Modulo per la presentazione delle osservazioni per i piani/programmi/progetti sottoposti a procedimenti di valutazione ambientale di competenza statale

ID: Codice procedura (ID_VIP/ID_MATTM): 12691

“Progetto di un impianto eolico denominato “Pitigliano” ubicato nei comuni di Pitigliano (GR) e Sorano (GR) costituito da 20 (venti) aerogeneratori di potenza nominale 7,0 MW per un totale di 140,0 MW con relative opere connesse ed infrastrutture indispensabili”

ALLEGATO 1 alle OSSERVAZIONI all'IMPIANTO EOLICO INDUSTRIALE denominato " PITIGLIANO"

Immagine 1. Vincoli ex art. 136 del CBC dal PIT della Regione Toscana e zona approssimativa dove è progettato l'impianto industriale.

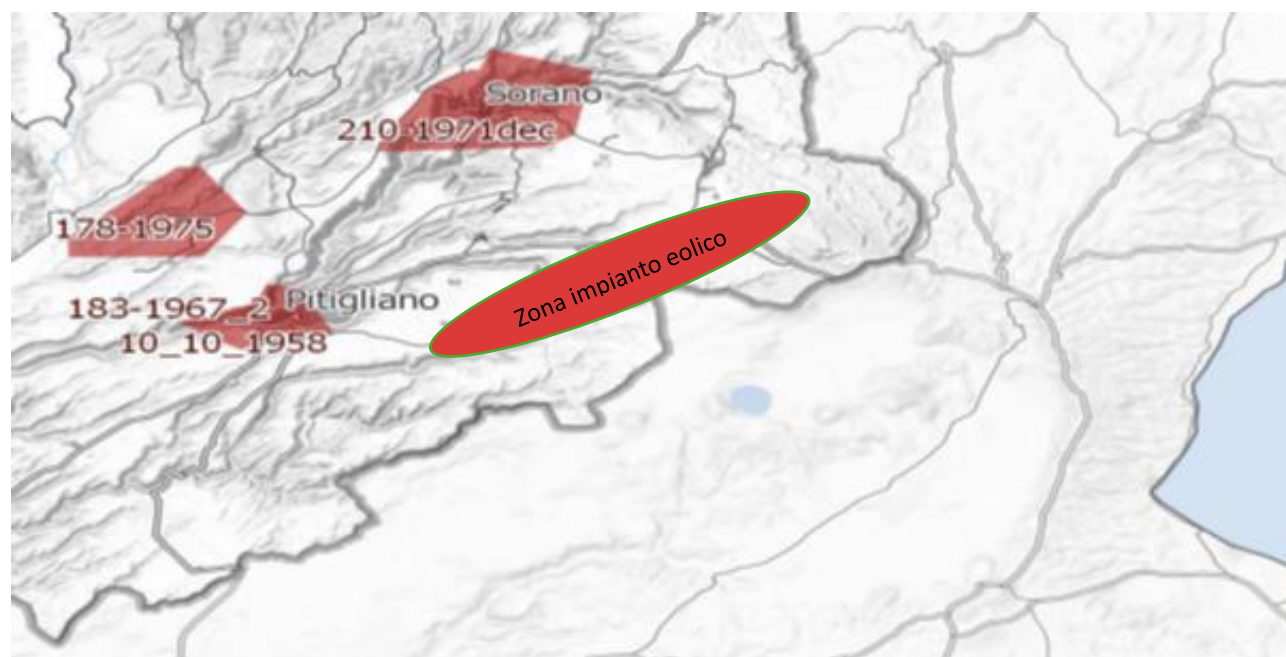
Inoltre, come sostiene la Proponente parte dell'impianto si verrebbe a trovare a 3,5 km dal centro abitato di Sorano. Infatti, tre degli aerogeneratori WTG 08, 09, 10 sono addirittura all'interno delle fasce di rispetto dei 3 km del suo vincolo paesaggistico di notevole interesse pubblico ex art 136 del CBC. Si evidenzia che così si crea

un'ulteriore incompatibilità con la tutela del Paesaggio.

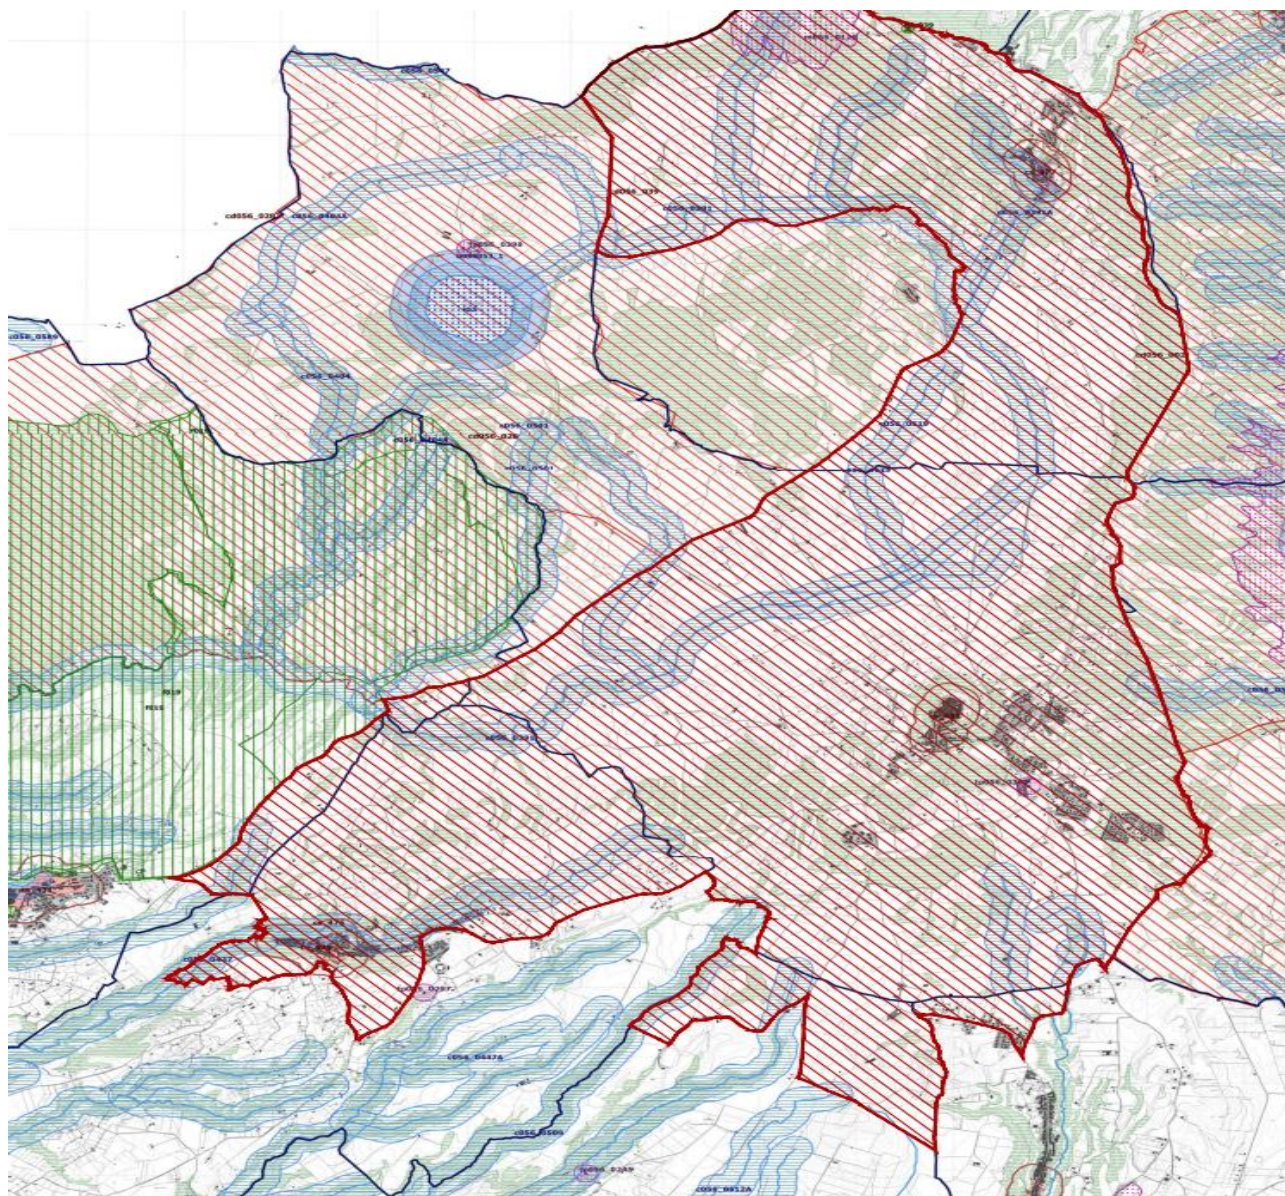
Come è illustrato nell'immagine si ribadisce che l'impianto industriale "Pitigliano" ricade completamente all'interno delle fasce di rispetto dei due vincoli di notevole

interesse pubblico e lambisce quelle di un terzo vincolo e quindi come affermato dal Consiglio di Stato nelle sentenze citate, l'impianto è insediato in area non idonea ai sensi dell'art. 20 comma 8 lettera c quater del D.Lgs. n. 199/2021 e ss.mm.ii al contrario di quanto sostiene la proponente.

Immagine 3. Cumulo di una parte di impianti eolici, fotovoltaici e geotermici industriali in progettazione ed esistenti intorno all’eolico industriale “Pitigliano”.

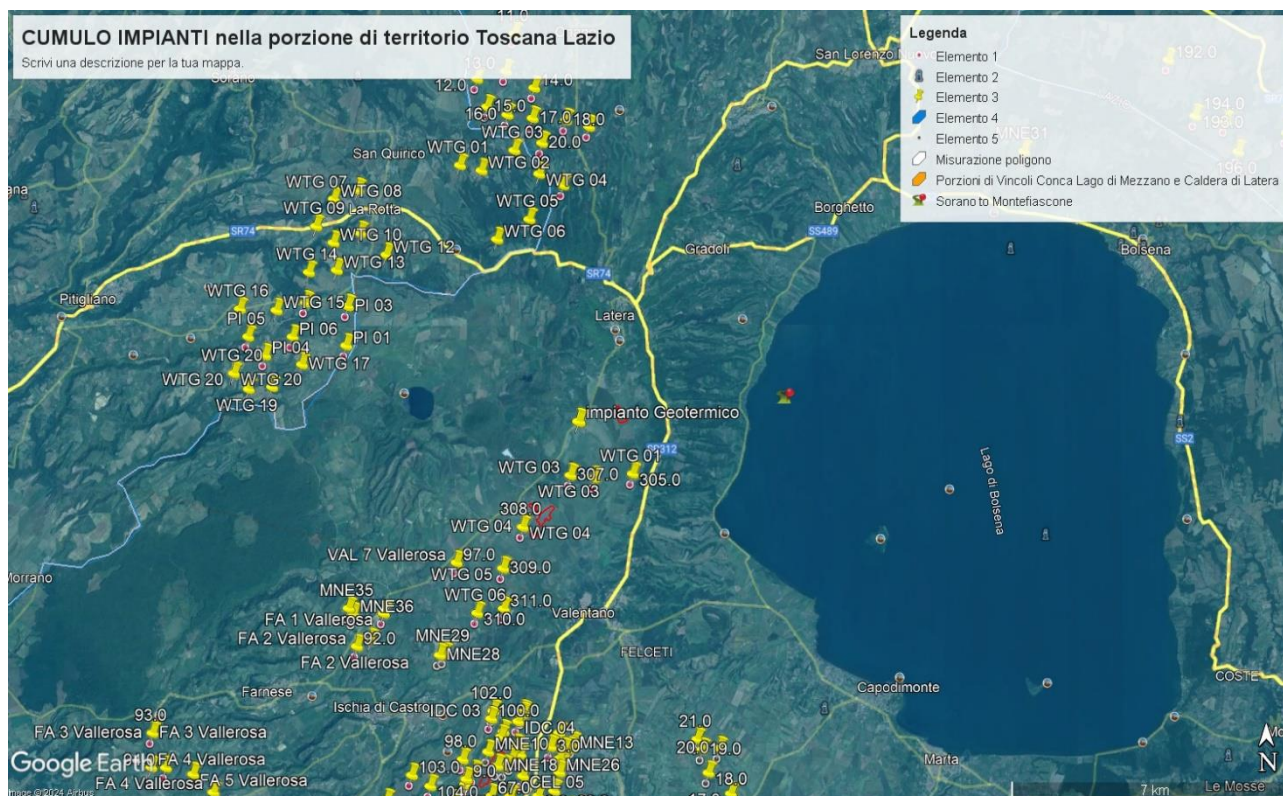
Beni Culturali “*Ambito paesaggistico, geologico e geomorfologico dell’orlo della caldera di Latera ...*” Non vengono nemmeno citati gli impianti eolici in progetto al MASE, il “Rempillo” (6 aerogeneratori) e un altro in verifica amministrativa di 14 aerogeneratori e 72, 6 MW. Ad oggi nei territori di Pitigliano, Sorano e in quello limitrofo potenzialmente potrebbero essere insediati 40 aerogeneratori alti 200 metri e larghi 170. Ma la proponente non cita neanche altri impianti che creerebbero il cumulo e quindi maggiore impatto. Infatti, sul territorio della “Città del Tufo” (Sorano e Pitigliano) impatterebbero anche l’impianto eolico “Montarzo” di Onano con 13 aerogeneratori con le dimensioni ricordate, l’altro eolico industriale nel territorio di Valentano con sette aerogeneratori (stesse dimensioni), gli impianti di Farnese con un minieolico di 3 Torri alte 60 metri già installate in località Poggio del Crognolo e l’impianto eolico industriale “Vallerosa” (7 aerogeneratori alti 200 metri e larghi 158 metri) in procedura VIA presso la Regione Lazio. Inoltre, altri impianti del minieolico già presenti a Valentano, Cellere e Piansano e due progetti eolici industriali con le stesse dimensioni (200 m x 170 m) nel Comune di Ischia di Castro. La valutazione del cumulo non prende neanche in considerazione gli impianti industriali di fotovoltaico e agrivoltaico in progetto a Farnese, Valentano, Ischia di Castro, Cellere. L’impianto geotermico in procedura Via al MASE, progettato nella Caldera di Latera. Quindi è stata effettuata una valutazione del potenziale impatto cumulativo non veritiera a dispetto di quanto affermato dalla proponente che sostiene di aver preso in considerazione uno spazio di 10 km intorno al suo impianto per gli impatti che si creerebbero.

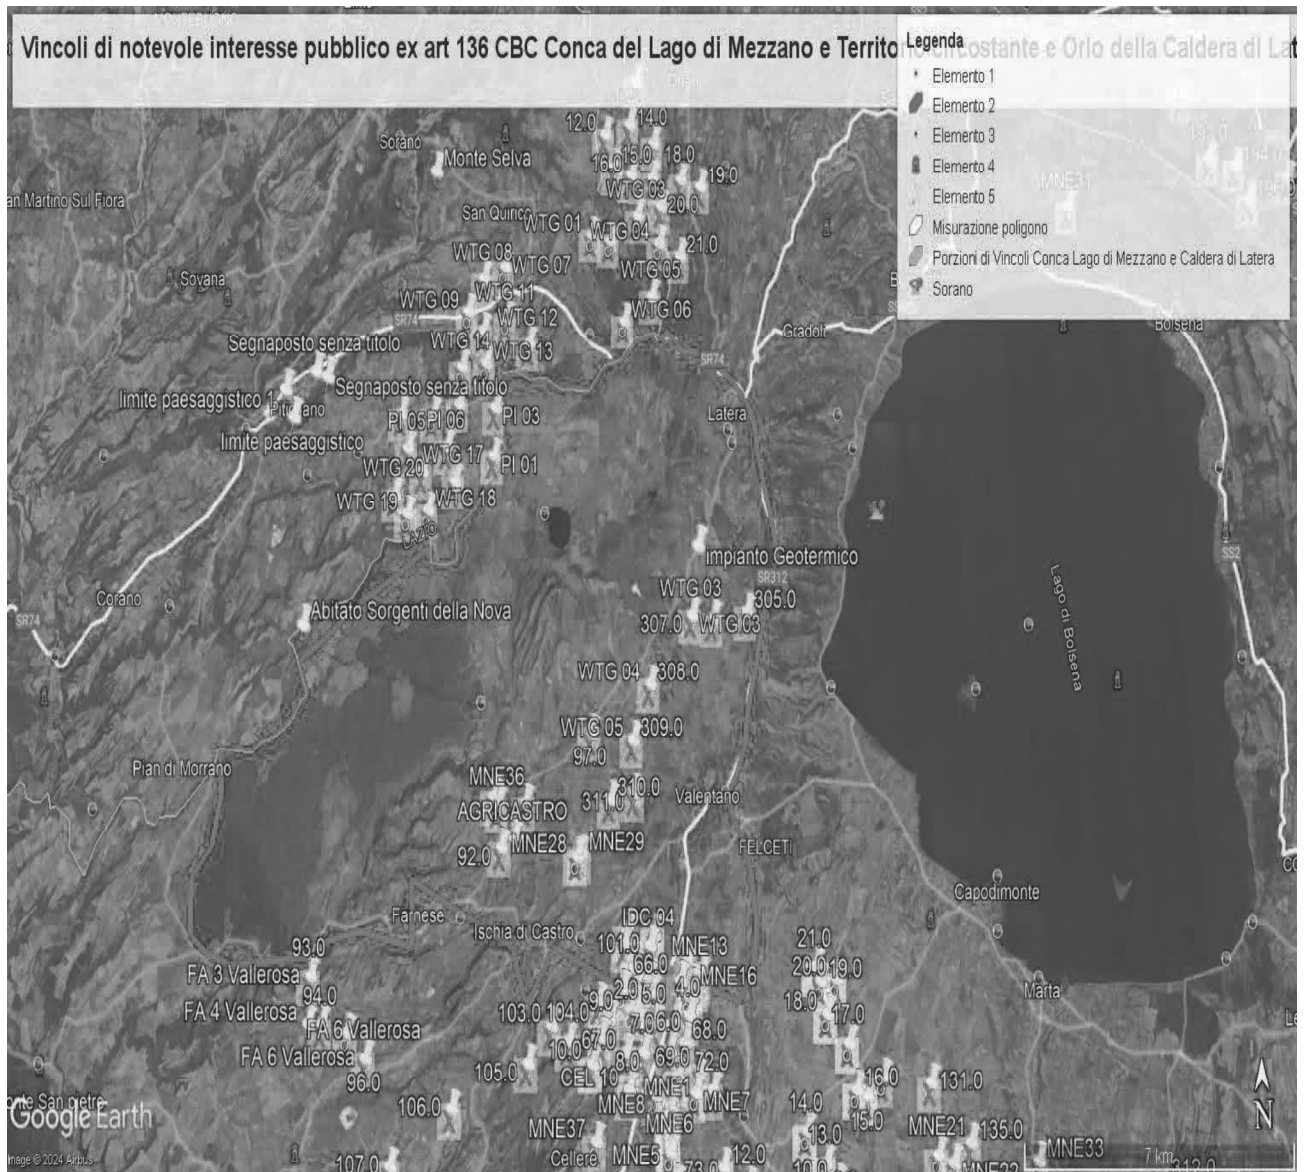
Al contrario si evidenzia che l'impianto eolico industriale citato non solo ricadrebbe con tutti e 20 gli aerogeneratori all'interno delle fasce di rispetto di 3 km di due vincoli paesaggistici di notevole interesse pubblico esistenti nella Regione Lazio e con una parte di essi nel vincolo paesaggistico del Centro abitato di Sorano (GR) quindi in aree non idonee all'installazione di impianti di energia rinnovabile. Addirittura, alcuni aerogeneratori sarebbero ubicati a poche centinaia di metri dai perimetri dei due vincoli paesaggistici laziali ex art 136 del CBC.

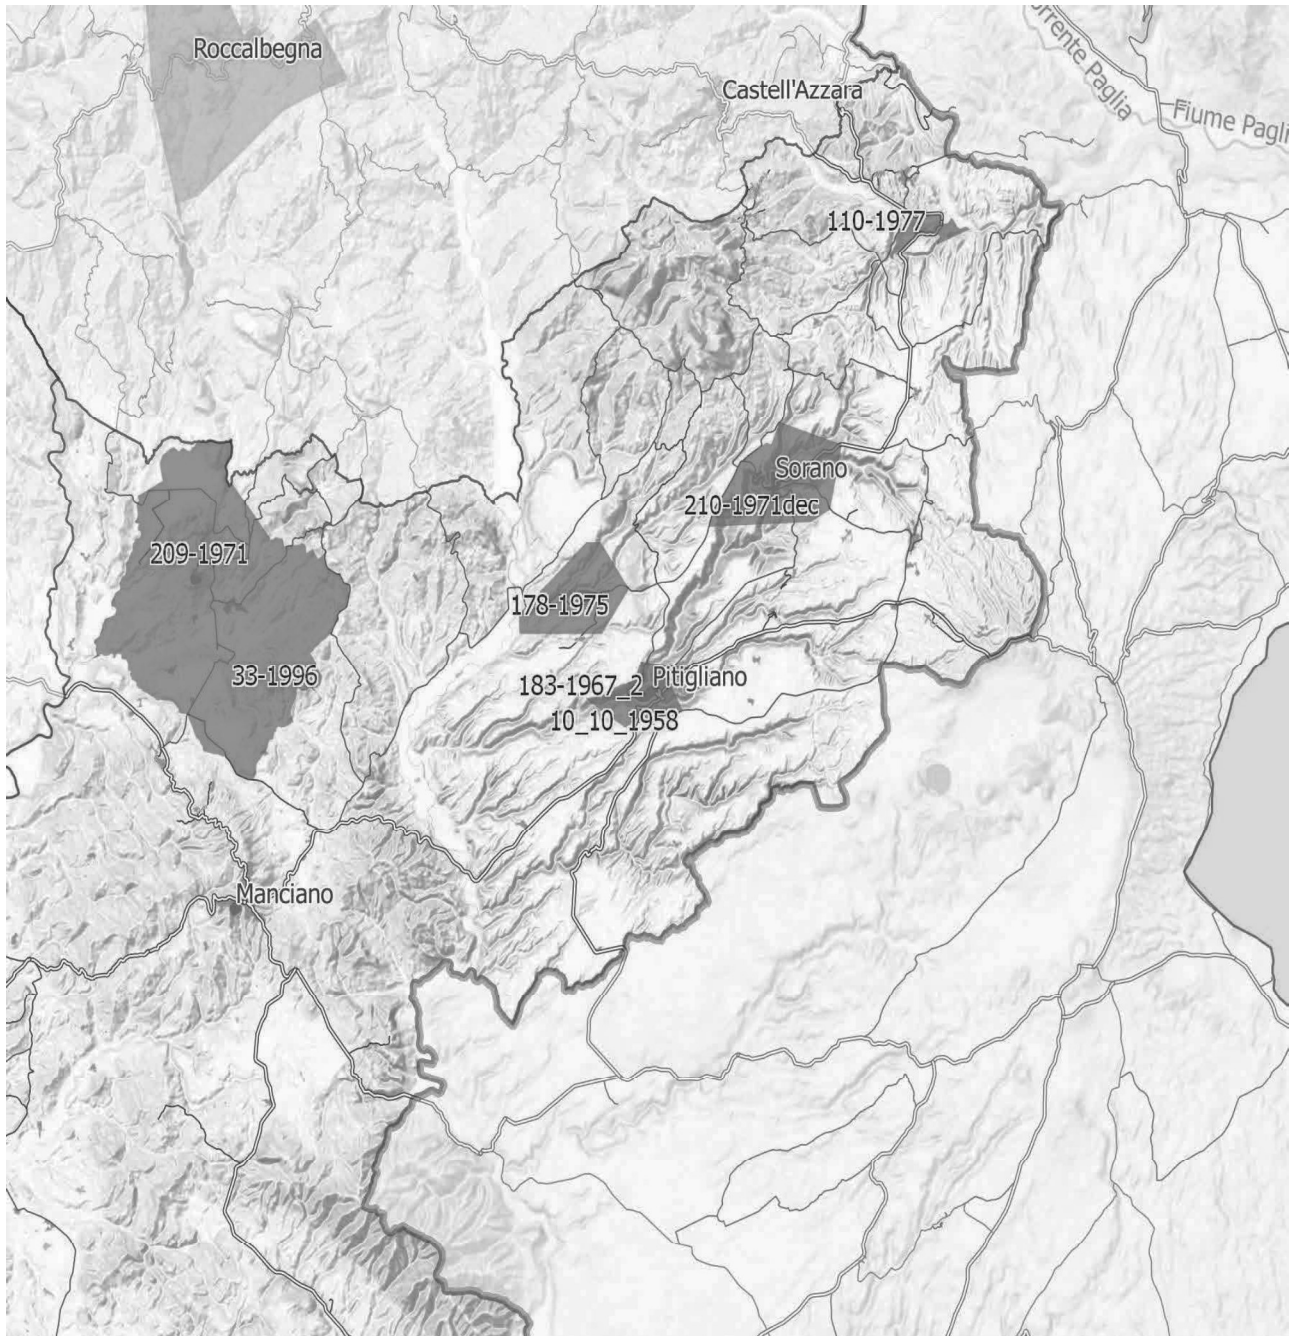
IMMAGINE n. 4 Si evidenzia che i tre aerogeneratori WTG 07, WTG 08 e WTG 09 impattano con il vincolo paesaggistico di notevole interesse pubblico del Centro Storico di Sorano. Il WTG 07 si troverebbe a 2828 m, WTG 08 2504 e WTG 09 2990. Il cavidotto dell'impianto invece impatta in buona parte del Vincolo paesaggistico ex art. 136 del CBC del Centro Storico di Pitigliano.

IMMAGINE n 5. Mappa eolici elaborata dall'Associazione Amici della Terra. La mappa evidenzia il cumulo degli impianti tra Lazio e Toscana.

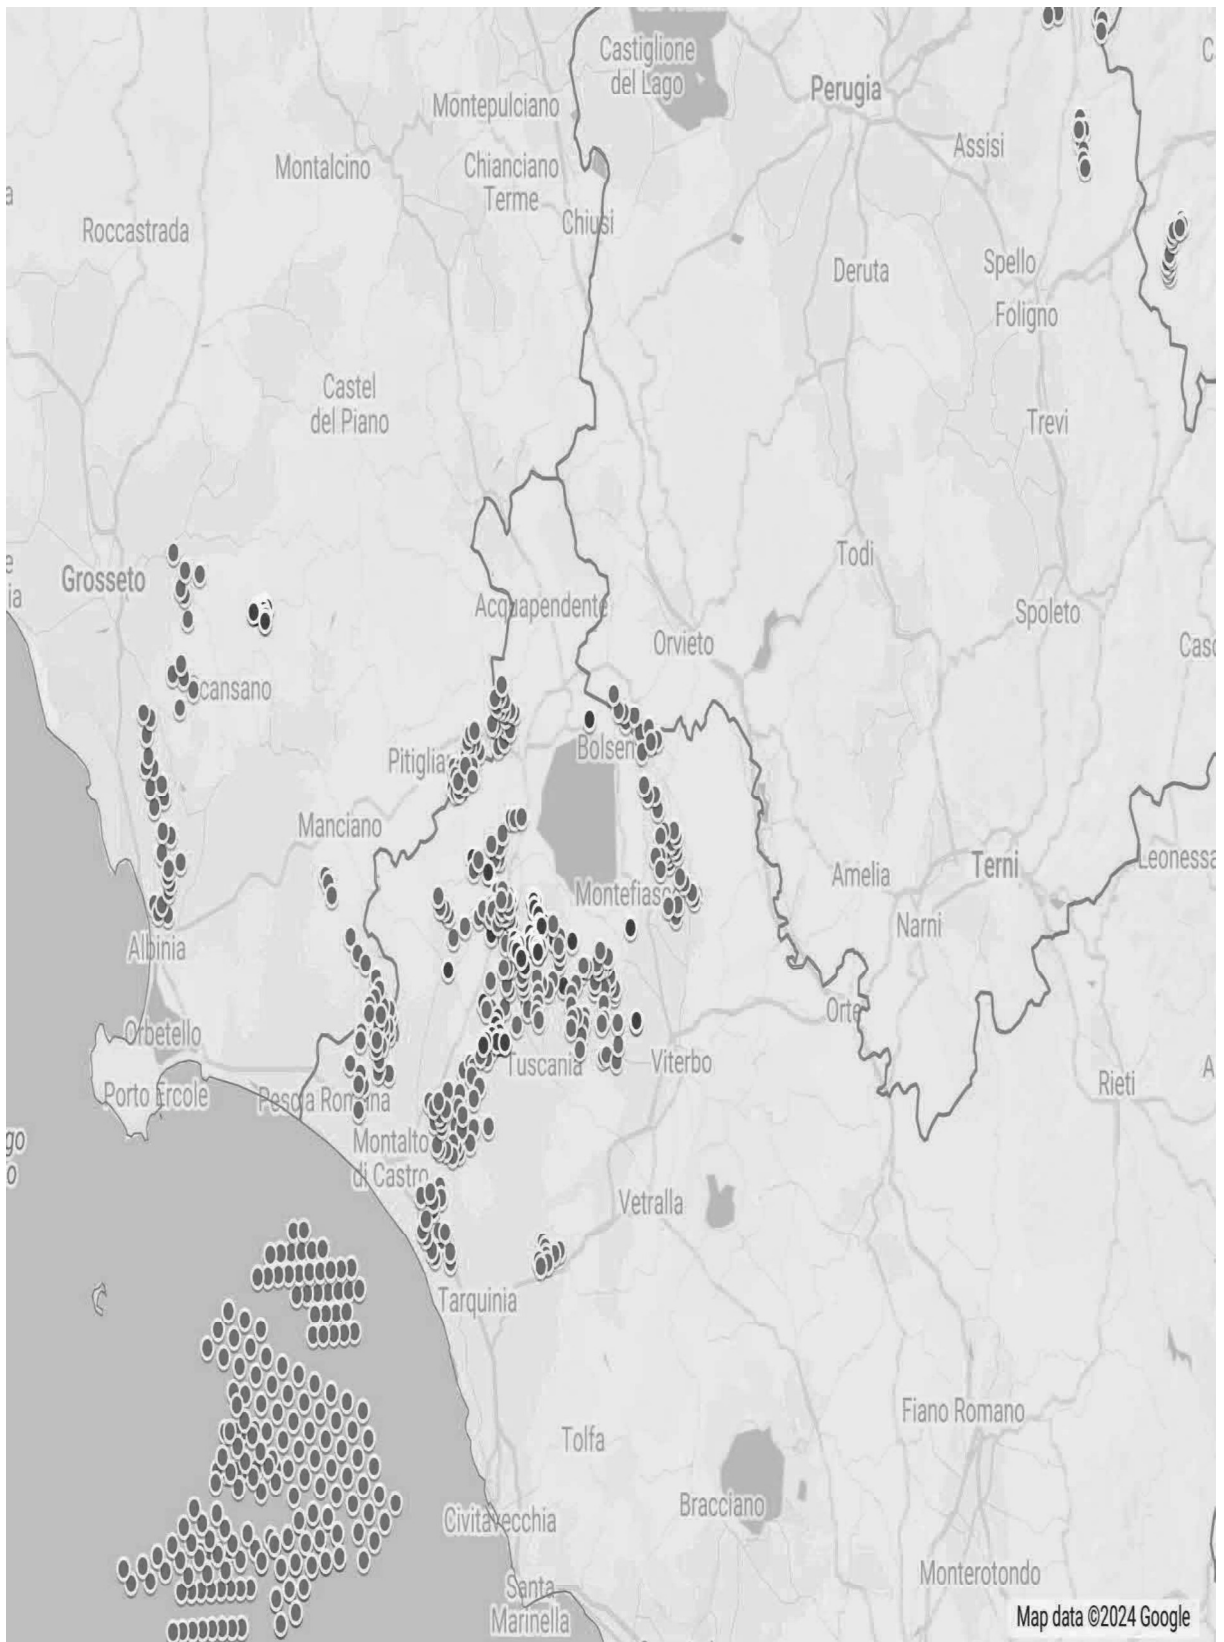
Riguardo al cumulo degli impianti FER, le mappe prodotte dalla proponente riguardano, come già evidenziato, soltanto una parte molto piccola degli impianti FER dell'area intermedia e vasta e in particolare di quelli eolici che contribuiscono a creare un notevole cumulo e la saturazione del territorio tosco laziale. Riguardo al cumulo dei soli impianti eolici si riporta la mappa dell'intervisibilità degli impianti eolici elaborata dall'Associazione nazionale “Amici della Terra”.

IMMAGINE n. 7 Mappa della intervisibilità degli impianti eolici elaborata dall'Associazione nazionale Amici della Terra. La mappa non è aggiornata comunque rende molto bene dell'enorme impatto visivo creato dal cumulo degli impianti.

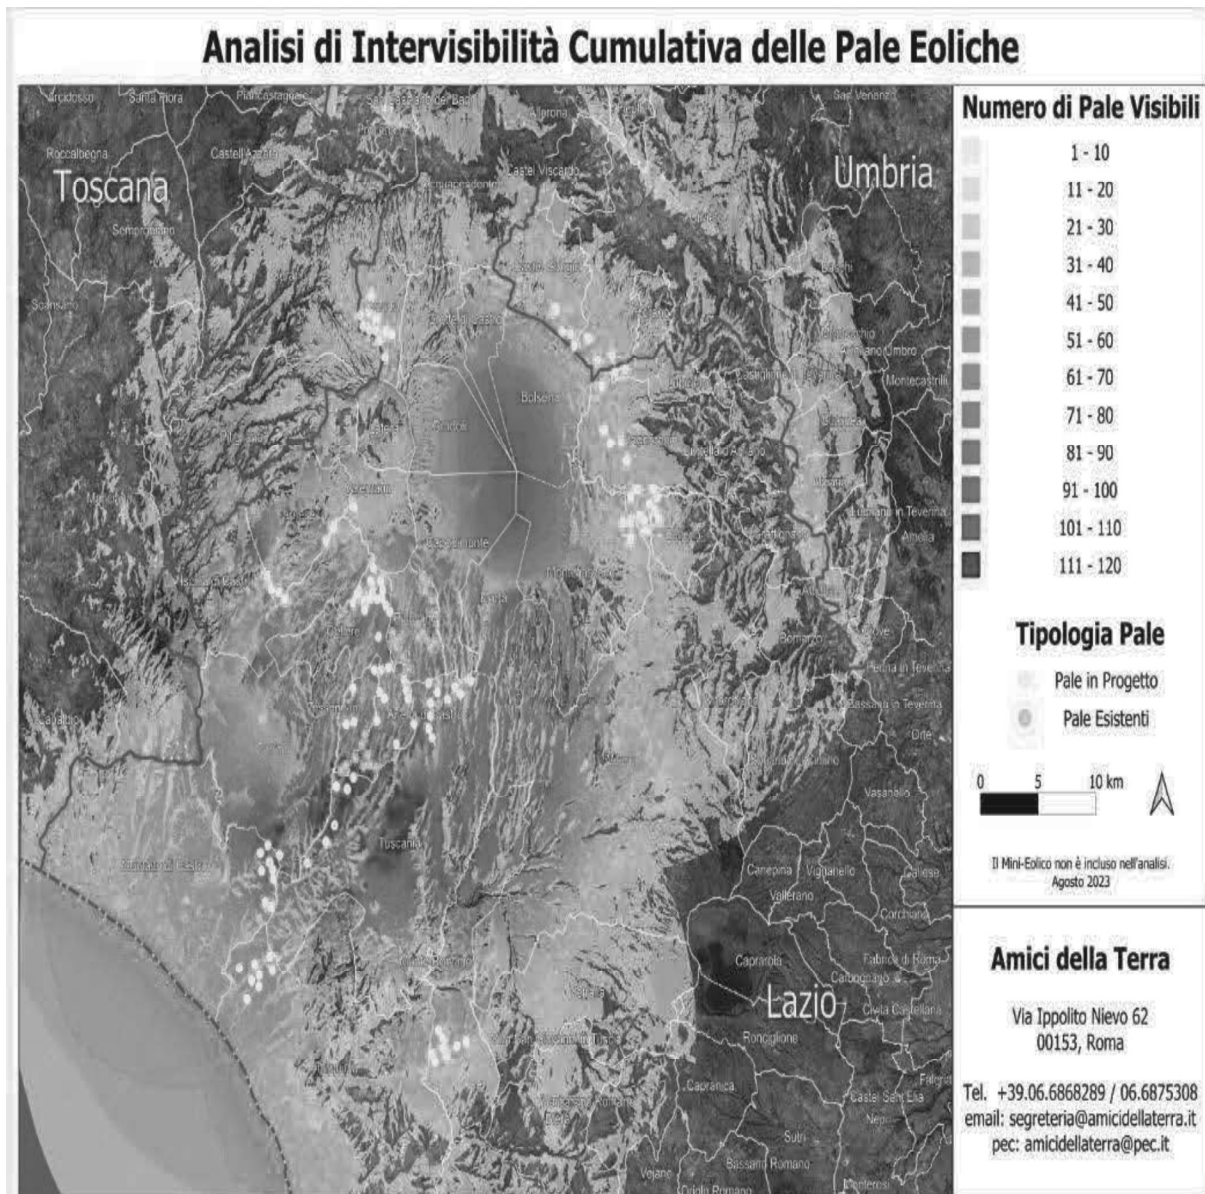
Se agli impianti eolici rappresentati qui sopra che non comprendono sia l'impianto eolico Pitigliano e le altre 14 pale del progetto eolico in verifica amministrativa sempre nel territorio di Pitigliano si aggiungono i migliaia di ettari (7000 fin'ora) di territorio occupato dagli impianti fotovoltaici e agrivoltaici e dalle altre tipologie appare chiaro il numero spropositato degli impianti FER nella bassa toscana e nella Tuscia.
